RELATÓRIO DE AVALIAÇÃO

Ministério da Integração e do Desenvolvimento Regional

Unidade Auditada: **Secretaria de Estado de Infraestrutura do Amazonas**

Avaliação da execução do Contrato de Repasse nº 894055/2019, firmado entre a União, por intermédio do Ministério da Integração e do Desenvolvimento Regional (MIDR), representado pela Caixa Econômica Federal (Caixa), e a Secretaria de Infraestrutura do Estado do Amazonas (Seinfra/AM), cujo objeto é a modernização com pavimentação da Rodovia AM-010.

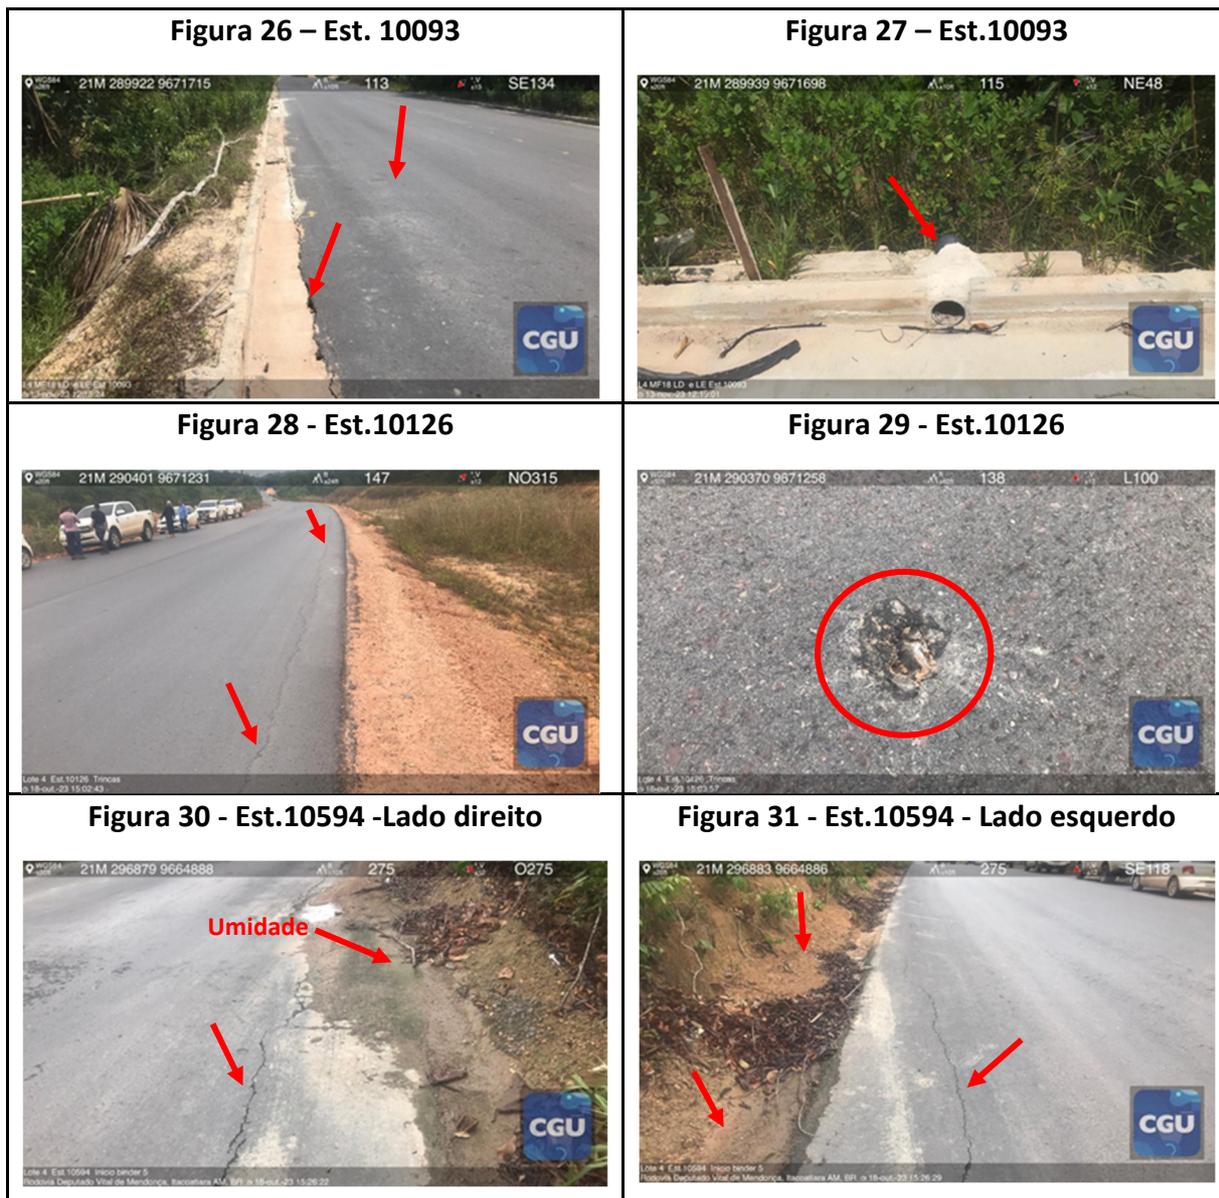
203. A equipe de fiscalização da CGU efetuou a verificação física no local da obra, nos meses de outubro e novembro de 2023.¹⁰ Durante a vistoria, foi possível identificar patologias em trechos executados concernentes ao lote 4, conforme figuras a seguir.

Figura 32 - Ilustração drenos longitudinais profundos DPS-03

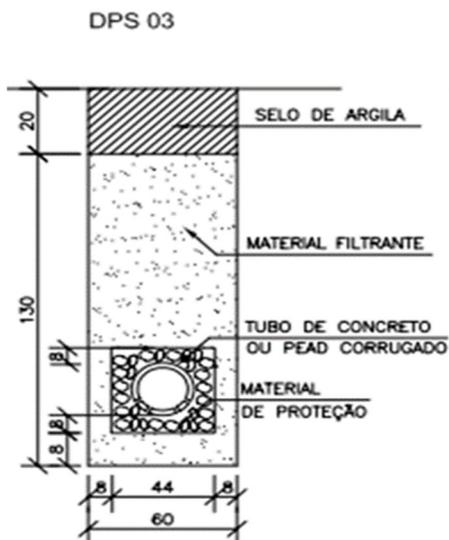
204. De acordo com o Manual de Drenagem do DNIT, o critério a ser considerado para figuras 22 e 23, drenos longitudinais profundos, tipo DPS03, embasa-se na figura 32.

205. Ocorre que foi verificado que o dreno da figura 22 estava sem o acabamento do referencial da figura 32, ao passo que a extremidade do dreno referente à figura 23 estava enterrada e seu acabamento fora do local devido.

Figura 33 - Ilustração de descida d'água adaptável aos meios-fios

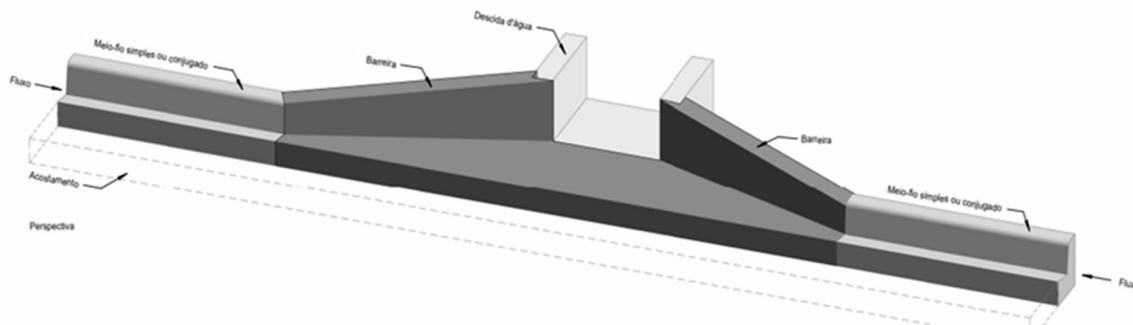
206. Ainda de acordo com o Manual de Drenagem do DNIT, o dispositivo mais adequado para ser instalado em substituição ao encontrado na figura 27 (dissonante tecnicamente com as orientações do DNIT) assemelha-se a seguir com a figura 33. Obviamente, o comprimento de descida será definido conforme as condições de declividade do terreno adjacente em relação à plataforma estradal; ainda, aquela poderá ser de corte em degraus ou tipo rápido.

Figura 38 - Caminho percorrido da Brita até a Usina de Asfalto

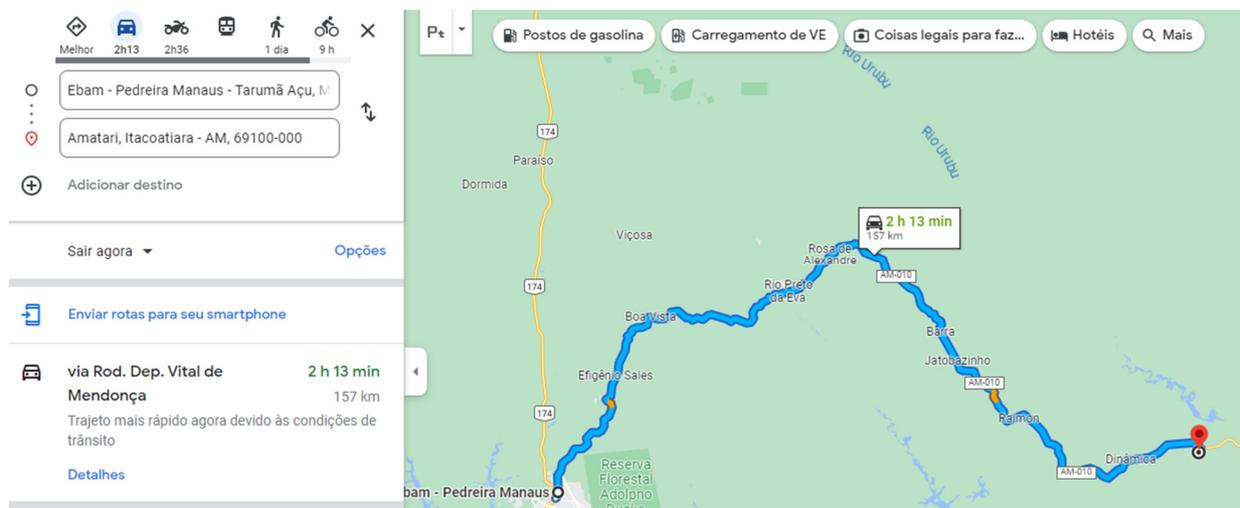
10. Verificou-se que o orçamento de referência considerou o fornecimento da brita a partir de Manaus, utilizando o Momento de Transporte com a distância do depósito em Manaus até o

canteiro de obras, onde se localizam as usinas de asfalto 01 e/ou 02, conforme representado na figura a seguir.

11. Contudo, o mais econômico e adequado seria a cotação ou compra do insumo diretamente da Jazida e entrega nas usinas, não havendo razão para aumentar o deslocamento passando por Manaus.
